**ATSAKYMAI Į TIEKĖJŲ PATEIKTUS KLAUSIMUS**

Pranešame, kad gauti klausimai 110 kV OL Kuršėnai - Kanteikiai rekonstravimas rangos darbų pirkime (toliau – Pirkimas), į kuriuos pateikiami atsakymai:

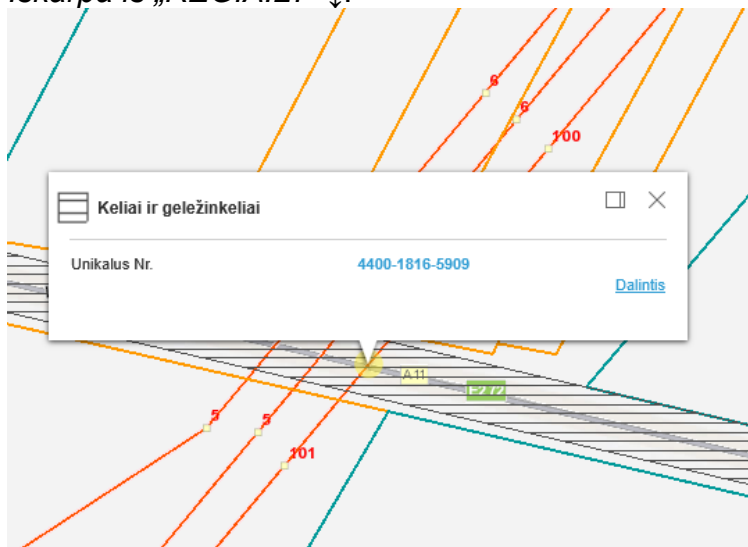
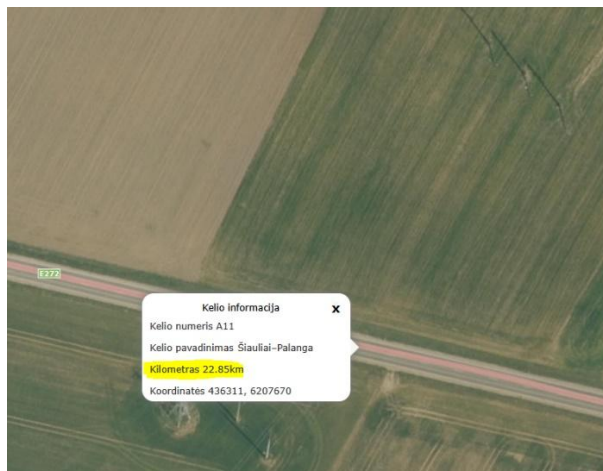
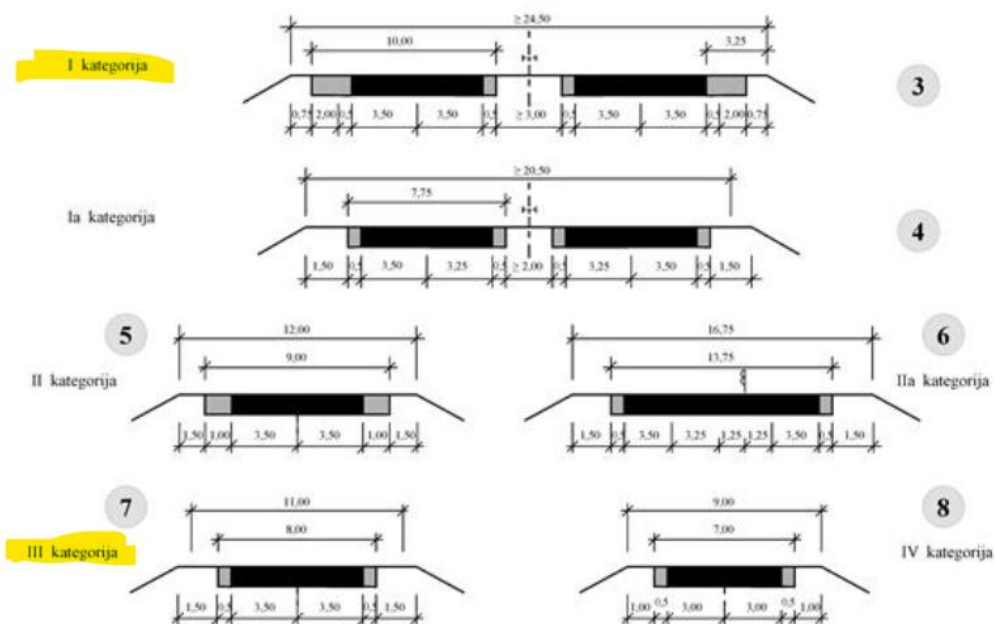
**3) KLAUSIMAS:** Prašome paaiškinti, kodėl projekte teigiama, kad rekonstruojama OL kerta tik II-os ir III-os kategorijos valstybinės reikšmės kelius ir projektuojamos tarpinės atramos, kai kelias A11 yra I-os kategorijos ir sankirtoje atramos turi būti inkarinės:

426. OL atramos sankirtose su AM ir I kategorijos keliais ir A<sub>1</sub>, A<sub>2</sub>, B<sub>1</sub> ir B<sub>2</sub> kategorijų gatvėmis turi būti inkarinės. Kiti OL įrengimo reikalavimai:

Prašome pateikti techninį projektą, atitinkantį ELIJT reikalavimus, kuriame:

- sankirtoje su I-os kategorijos keliu numatytos inkarinės atramos;
- atlikti reikalingi papildomi geologiniai gręžiniai ir pjūviai;
- pridėta teigiama ekspertizės išvada;
- pridėtas statybą leidžiantis dokumentas.

**ATSAKYMAS:** Paaiškiname, kad kelių kategorijos priimtoms vertinant Valstybinės reikšmės kelių žemėlapyje (gis.ktvvis.lt) pateikiamas kelių technines kategorijas bei Kelių techninį reglamentą KTR 1.01:2008 „Automobilių keliai“. Minėtame Valstybinės reikšmės kelių žemėlapyje, kurį administruoja AB VIA Lietuva nurodyta, kad Magistralinis kelias A11 atkarpoje, į kurią patenka projekto sprendiniai, yra priskiriamas III techninės kategorijos keliui:

Taip pat Kelių techniniame reglamente KTR 1.01:2008 yra nurodyti kriterijai, kuriuos turi atitikti kelias priskiriamas atitinkamai techninei kategorijai:

Vertinant minėtame KTR pateiktas kelių charakteristikas, I kategorijos kelias turi turėti 2 eismo juostas kiekviena kryptimi bei skiriamąją juostą tarp jų. Kaip pvz. – greta esamas kelias Nr. 203:

Taigi atsižvelgiant į tai, kad pagal KTR 1.01:2008 kelias Nr. A11 ruože, kuriame yra projektuojamos atramos, neturi jokių charakteristikų (per mažas kiekis eismo juostų, per mažas projektinis greitis, per siauras važiuojamosios dangos plotis, Valstybinės reikšmės kelių žemėlapyje nurodytas, kaip III kategorijos kelias), kurios jį priskirtų I kategorijos keliams - nemanome, kad sankirtoje su juo yra reikalingos inkarinės atramos vadovaujantis ELIT reikalavimais. Taip pat atkreipiame dėmesį, kad projekto sprendiniai yra suderinti su AB Via Lietuva.

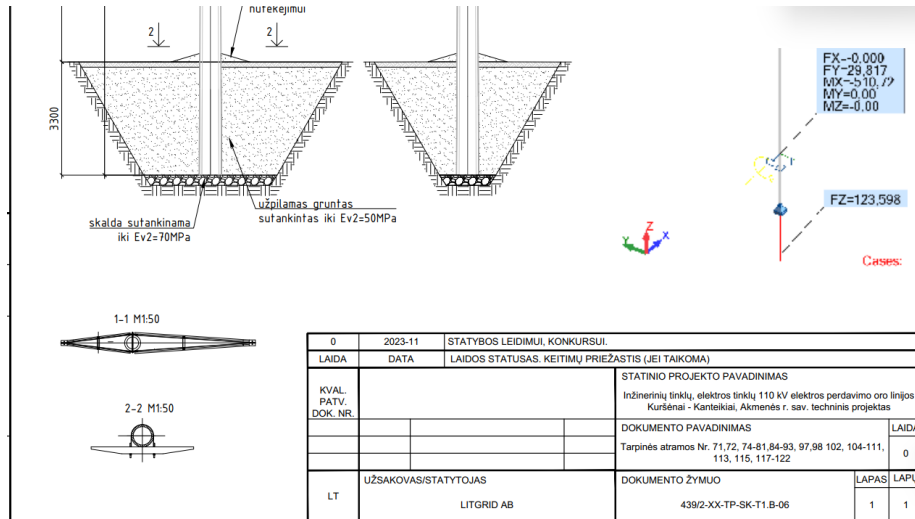
**4) KLAUSIMAS:** Skirtingose projekto vietose pateiktos / skaičiuotos skirtingos reakcijos, neaišku kuriomis reikia vadovautis. Prašome patikslinti techninius projektus. Pavyzdžiui:

**ATSAKYMAS:** Prašome vadovautis tipinių atramų pateiktomis atraminėmis reakcijomis.

Tarpinės atramos Nr. 71,72, 74-81,84-93, 97,98,102,  
104-111, 113, 115, 117-122  
M1:100

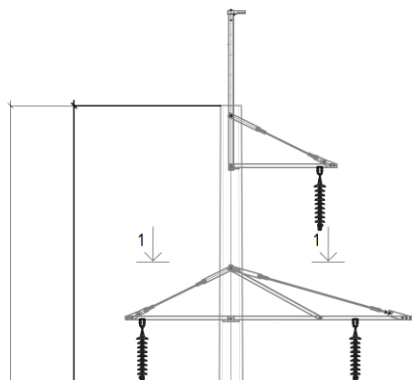
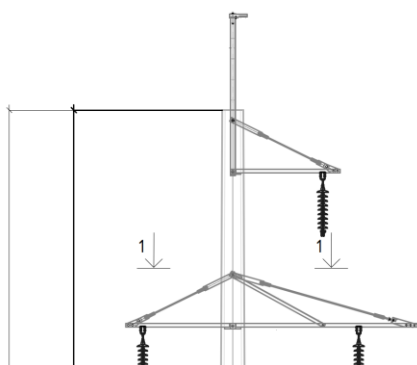
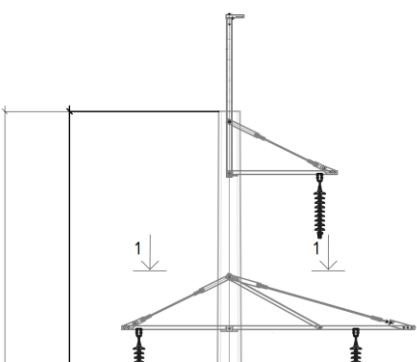
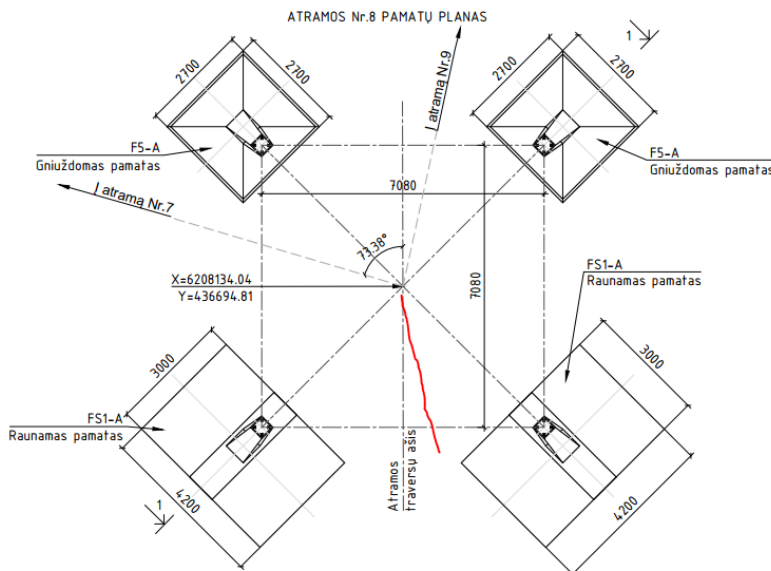
**7) KLAUSIMAS:** Patikslinkite ar su gelžbetoninėmis atramomis turi būti naudojamas ir gelžbetoninis rygelis. Vaizde iš priekio nėra parodyta, pjūvyje 2-2 – parodyta. Kuo reikėtų vadovautis, taip pat reikėtų atnaujinti sąnaudų žiniaraštį.

**ATSAKYMAS:** Prašome vadovautis kaip parodyta brėžinių pagrindiniuose vaizduose (konkrečioje iškarpoje pjūvis 2-2 su g/b rygeliu yra klaidinantis, likęs kopijuojant brėžinius). Brėžinio viršutiniame dešiniajame kampe yra nurodytas aktualus g/b rygelių kiekis vienai atramai.

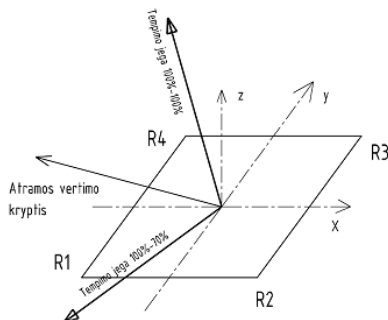
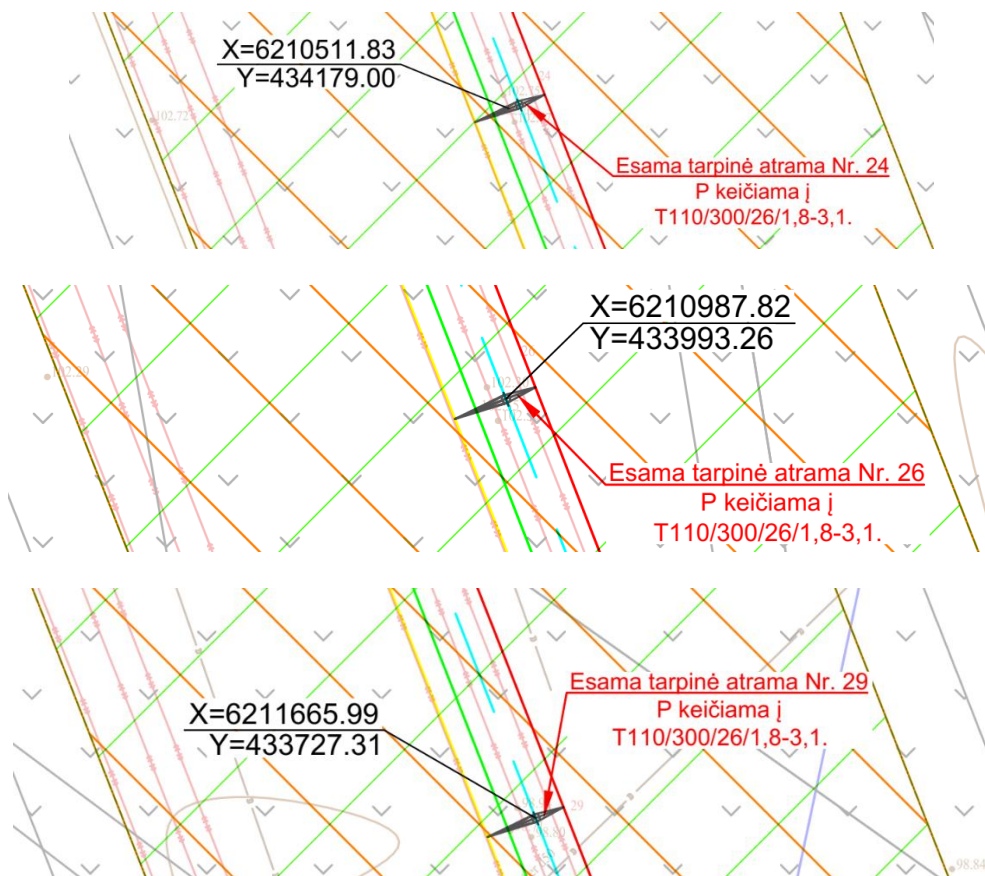
**9) KLAUSIMAS:** Prašome paaiškinti/patikslinti atramos Nr.8 pamatų skaičiavimus/parinkimą, nes nėra vertinami tempimai link atr. Nr.97 (110kV OL Šiauliai-Kuršėnai II), o apkrovų į pamatus lentelė šiai atramai „paimta“ iš tipinių atramų skaičiavimų, kas šiuo atveju neatitinka projektuojamos situacijos:

**ATSAKYMAS:** Paaiškiname, kad nagrinėtas pavojingiausias variantas be atsveriančios tempimo jėgos link atramos Nr. 97.

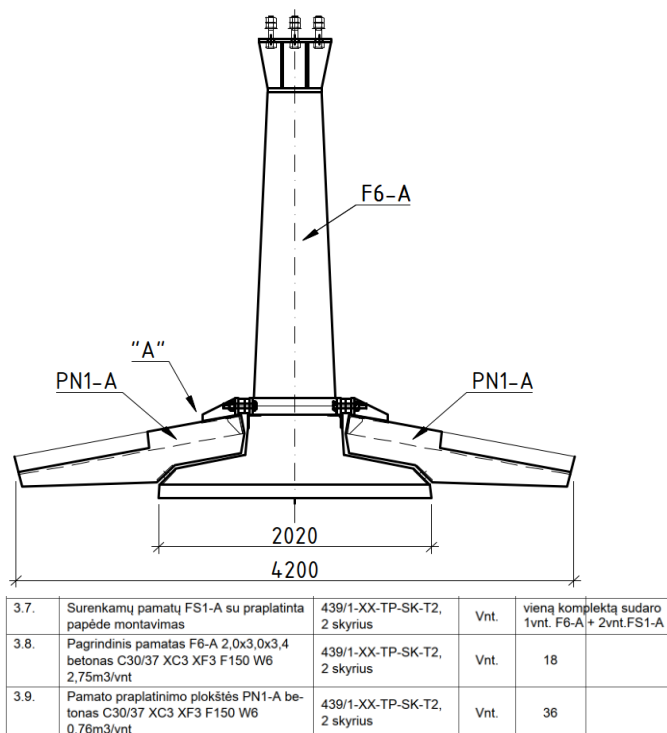
**19) KLAUSIMAS:** Kodėl atstatomas dangos kiekis prie atramos Nr. 53 yra 2190m<sup>2</sup>, kai sudauginus ilgį ir plotį gaunasi 219m<sup>2</sup>? 439/1-XX-TP-SP-T1.B-02, 85 lapas iš 116

**ATSAKYMAS:** Patiksliname, kad prie atramos Nr. 53 dangos atstatymo kiekis 219 m<sup>2</sup>.

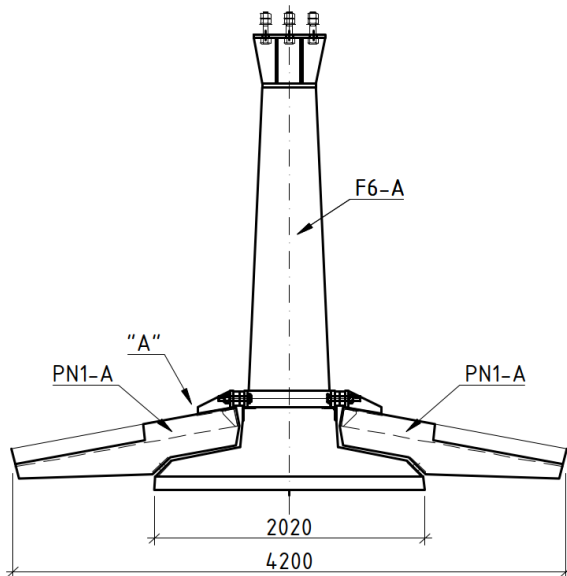
**22) KLAUSIMAS:** Prašome patikslinti kur bus montuojamos praplėtimo plokštės PN1-A – 36vnt? Šie pamatai yra numatyti sąnaudų kiekių žiniaraštyje, tačiau brėžiniuose jų nėra. 439/1-XX-TP-SK-T1.AR, 2 lapas iš 3, 3.9. punktas

**ATSAKYMAS:** Patiksliname PN1-A yra sudėtinio pamato FS1-A dalis.

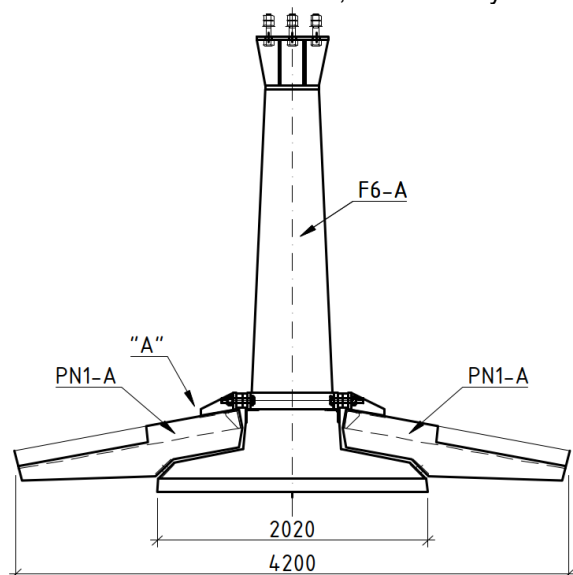
**40) KLAUSIMAS:** Prašome patikslinti kur bus montuojamos praplėtimo plokštės PN1-A – 16vnt? Šie pamatai yra numatyti sąnaudų kiekių žiniaraštyje, tačiau brėžiniuose jų nėra. 439/2-XX-TP-SK-T1.SŽ, 2 lapas iš 2, 3.8. punktas.

**ATSAKYMAS:** Paaiškiname, kad PN1-A yra sudėtinio pamato FS1-A dalis
